710 - INSP
 ISO/IEC 17020
 Origineel verslag

Verkoop [Afd 8.4.2]

Verslagnummer: 18/04102024/39070/1/1

Herentalsebaan 423, 2100, Antwerpen (België)
 (3e verdiep links bus 8)

Elektrisch bord

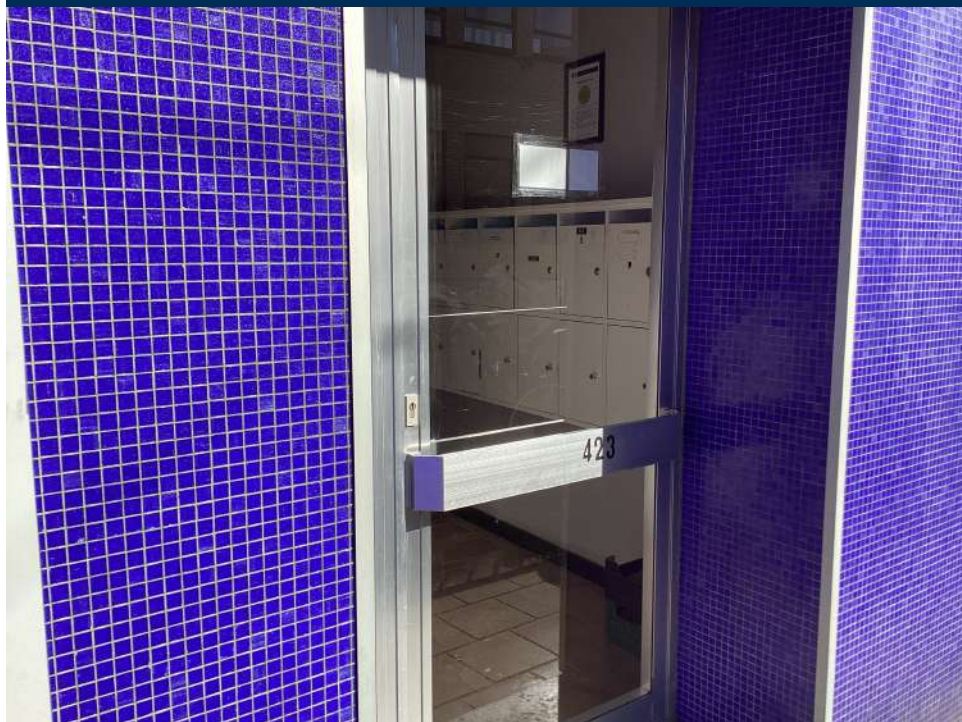
- Hoofdbeschermingsgeleider loopt in de voedingskabel.
- Het verdeelbord is onvoldoende gemarkeerd. Individuele markering, voedingsspanning en/of gevarendriehoek ontbreken. - oAfd 3.1.3.3; Afd 9.4.1

- Er is geen deur aan het bord. oAfd 4.2.2.3; oAfd 4.2.2.1.b; oAfd 5.3.5.1
- het eendraadsschema en situatieplan zijn niet aanwezig. – oAfd 3.1.2.1
- Het elektrische bord beschikt niet over een afdoende beschermingsplaat [oAfd 5.3.5.1]

- De houders van de penautomaten zijn niet uitgerust met een kaliberstuk. – oAfd 5.3.5.5.a
- Stroombaan naar bord boven afzekeren.
- Aansluitingen en samenvoegingen, verbindingen of aftakkingen van kabels werden niet uitgevoerd in overeenstemming met de regels van de kunst. – oAfd 5.1.1.2; Afd 1.4.1 - 1.4.2; Afd 5.2.6
